گزارش بازرسی فنی از مجموعه تله کابین نمک آبرود

شماره شناسایی پروژه : CW/008

موضوع: گزارش بازرسی سیستم و دکل‌های تله کابین های نمک آبرود

گزارش خط یک - Von Roll

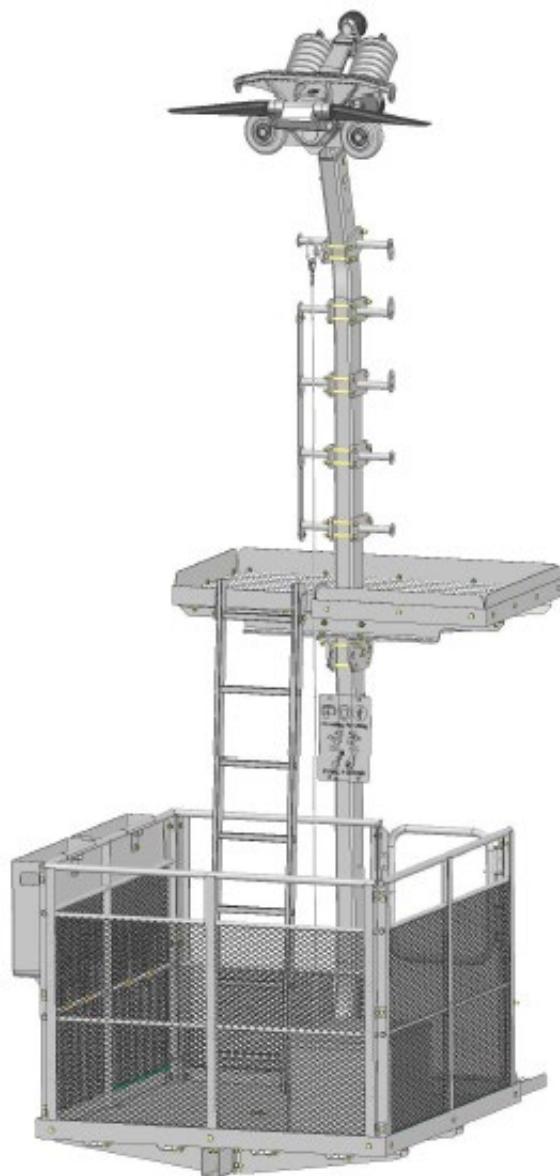
۱۴- واگن‌های تعمیرات موجود فاقد شرایط مورد نیاز برای قسمت مذکور می‌باشد فلذا کالسکه تعمیرات مناسب تحت شرایط مناسب با در نظر داشتن الزامات زیر ساخته و در خط تعبیه گردد (بند ۱۱-۲-۲ از استاندارد ۱-۹۱۹۸).

-مجهز به حداقل دو سکو بر روی هم باشد.

-سکوی پایین باید حداقل از قسمت‌های ثابت خط و نگهدارنده آن 2m فاصله داشته باشد. در صورت وجود صندلی بر روی سکوی پایینی، ارتفاع صندلی تا اجزای ثابت نباید کمتر از 1.2m باشد.

-اطراف سکوی پایینی با هندریل به منظور محافظت کارکنان از سقوط و ایجاد نقطه‌ای برای اتصال به آن محصور گردد.

-پلاک بر روی واگن تعمیرات که حاوی اطلاعاتی شامل حداکثر بار مجاز روی هر سکو و حداکثر بار مجاز واگن، ابعاد مجاز بارهای مورد حمل، رفتار کارکنان در حین حرکت، نام کابل راه و قطر کابلی که واگن به آن متصل است، نصب گردد.

مصدیقی از طرح قابل اجرا برای واگن تعمیرات در تصویر شماره ۴۳ گنجانده شده است. متذکر می‌گردد که پیش از اجرای طرح مورد نظر برای واگن تعمیرات، ارائه نقشه‌ها و BOM اجزا و قطعات تشکیل دهنده به منظور احراز انطباق طرح مورد نظر الزامی است.

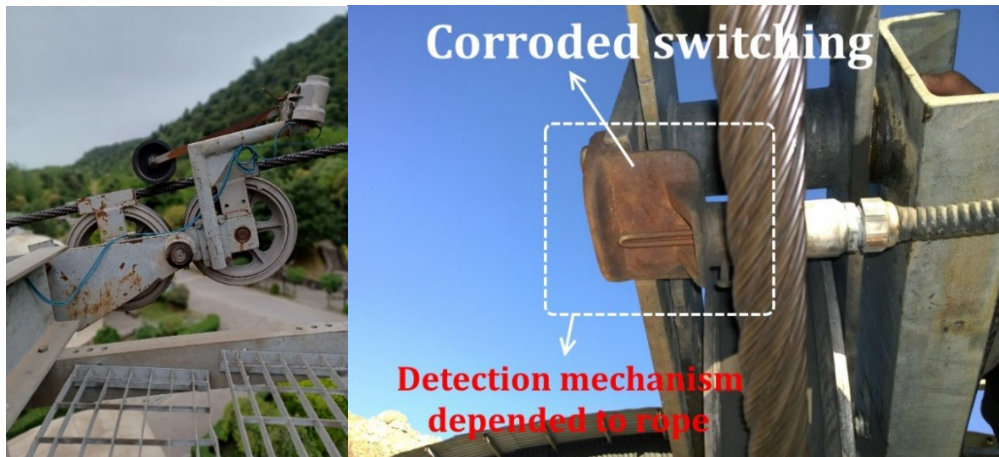
۱۸- ارائه مستندات طراحی سیستم Tension شامل تناژ وزنه و قطر سیم بکسل‌های وزنه و مشخصات قرقره‌های نگهدارنده وزنه الزامی است. تعبیه سیستم روشنایی و وسیله دسترسی مناسب به چاه و وزنه کشش با در نظر داشتن شرایط حرکت وزنه و فضای حرکتی آن به منظور تامین ایمنی پرسنل الزامی است (بند ۱۳ از استاندارد ۱۱۳۵۳). همچنین اجرای سطح مناسب بر روی وزنه کشش به منظور فراهم نمودن شرایط بازرسی ایمن برای کارکنان الزامی است.

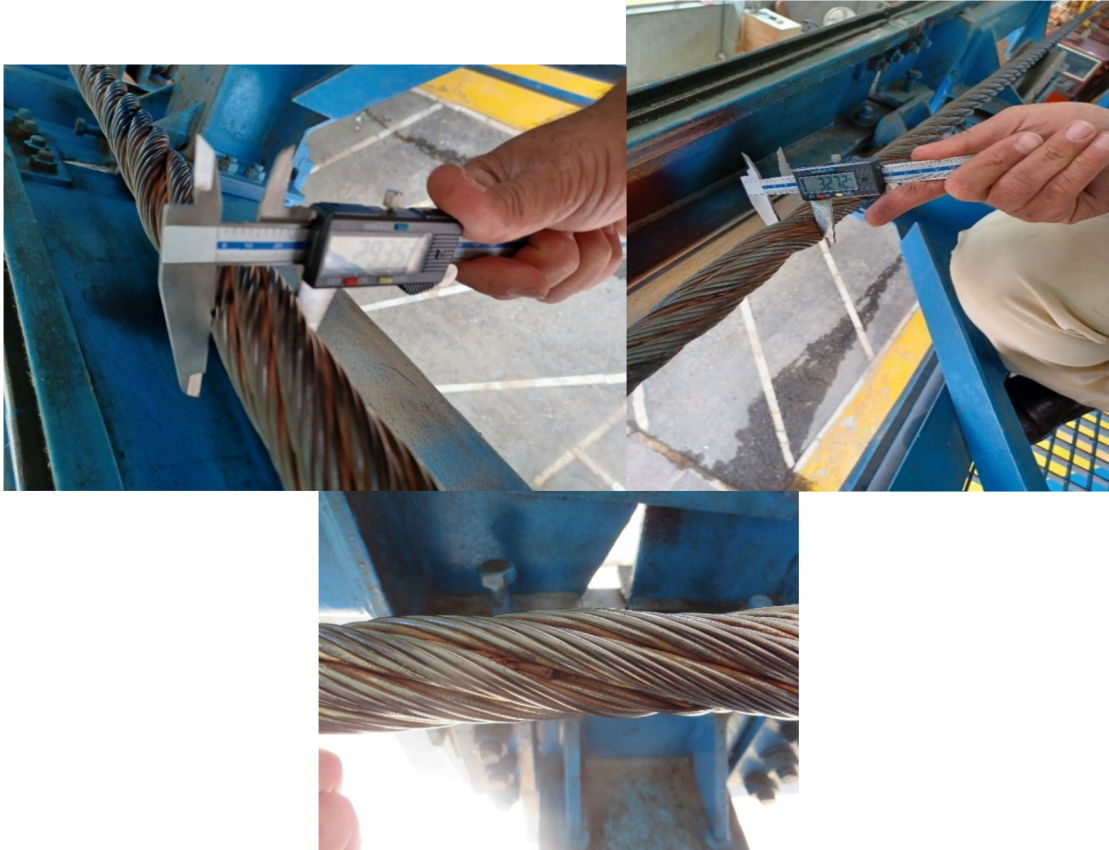
۵۷- به منظور بررسی نوسان عرضی کابین ها و صحت گذاری انطباق این مهم با الزامات استاندارد، لازم است بهره بردار محترم نسبت به آرایه مدارک و مستندات در خصوص محاسبه نوسان عرضی حمل کننده ها اقدام نماید (بند ۶-۲-۴ استاندارد ملی ۱-۹۸۹۱).

۴-۲-۶ نوسان عرضی حمل کننده
مقادیر نوسان عرضی زیر باید برای زوایای زمان عرض حمل کننده و یا در ایستگاه و روی خط محاسبه گردد، اندازه گیری شده در وضعیت خالی در حالت سکون:
الف) حمل کننده های بسته ۰/۳۴ رادیان
اگر هدایت کننده روی سازه های خط نصب شده و حمل کننده بسته می باشد، این زوایا می تواند به مقادیر زیر کاهش یا بند اگر حمل کننده:
۱- بدون مراتب با سرعت بیشتر از ۵ متر بر ثانیه: ۰/۲۵ رادیان
۲- بدون مراتب با سرعت ۵ متر بر ثانیه: ۰/۲۰ رادیان
۳- با مراتب و قابل تنظیم با کنترل از راه دور که قادر به توقف تاسیسات، تعمیر سرعت حرکت در هر لحظه از حمل کننده باشد:
- با سرعت بیشتر از ۰/۱۷ متر بر ثانیه: ۰/۱۵ رادیان
ب) حمل کننده باز یا مسافر، با در نظر گرفتن دست، پا و حمل بار اسکی یا نگونه که در بند ۶-۲-۱ تعریف شده: ۰/۲۰ رادیان
ج) حمل کننده باز خالی: ۰/۳۴ رادیان
